Verkeerskundige beoordeling ontsluiting RWZI terrein Sassenheim

Datum
Kenmerk
Eerste versie

10 juli 2013
WIS019/Kmc/0082

Figuur 3.2: Locatie waar het verkeer mogelijk geneigd is om het parkeerterrein op te rijden

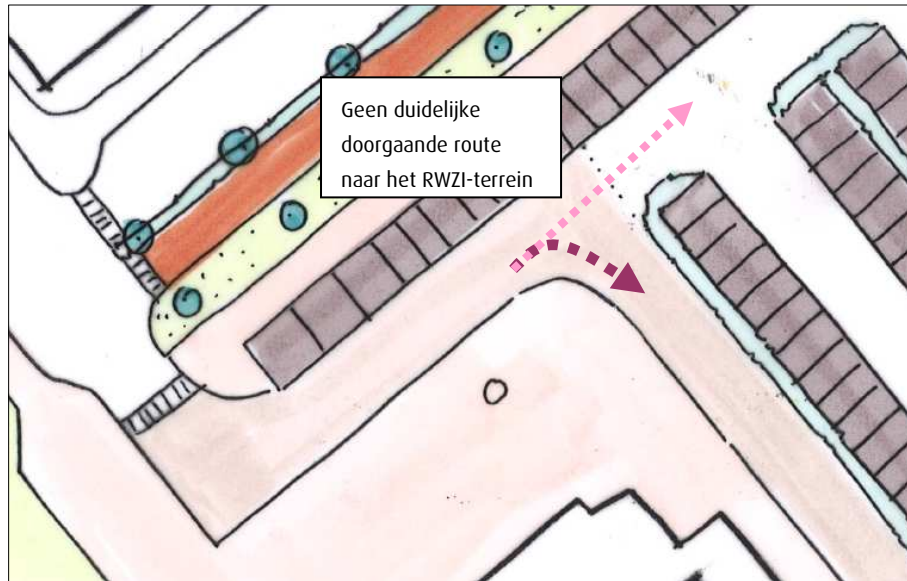
Om de RWZI-locatie op een logische manier bereikbaar te maken is het wenselijk om ontsluitingsweg een eigen uitstraling te geven en geen onderdeel te laten zijn van het parkeerterrein. De weggebruiker dient een duidelijke hoofdroute te kunnen onderscheiden. In de voorgenomen situatie loopt de weg voor de sporthal langs en is het verkeer in beginsel geneigd om rechtdoor te rijden het parkeerterrein op, en niet rechtsaf te slaan. In figuur 3.2 is dit aspect weergegeven.

Figuur 3.3: Conflicten met verkeer parkeerterrein

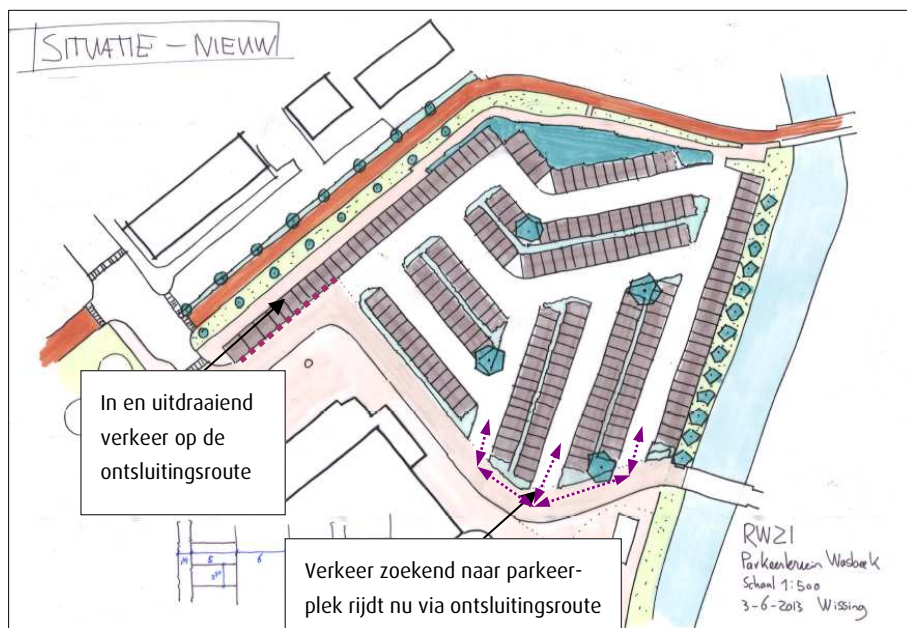
Voor een zo veilig mogelijke verkeersafwikkeling is het wenselijk om het in- en uitsteken van parkeervakken en het zoekende parkeerkeer over het terrein zo veel mogelijk te scheiden van het verkeer op de doorgaande route van en naar de RWZI locatie. In figuur 3.3 zijn deze aandachtspunten weergegeven. Voor het zoekende verkeer is het wenselijk om dit roulatie op het parkeerterrein zelf mogelijk te maken. Dit zou kunnen door de weg en parkeerterrein te scheiden en een aantal parkeervakken aan de uiteinden op te offeren. Dit gaat echter wel ten koste van de totale parkeercapaciteit.
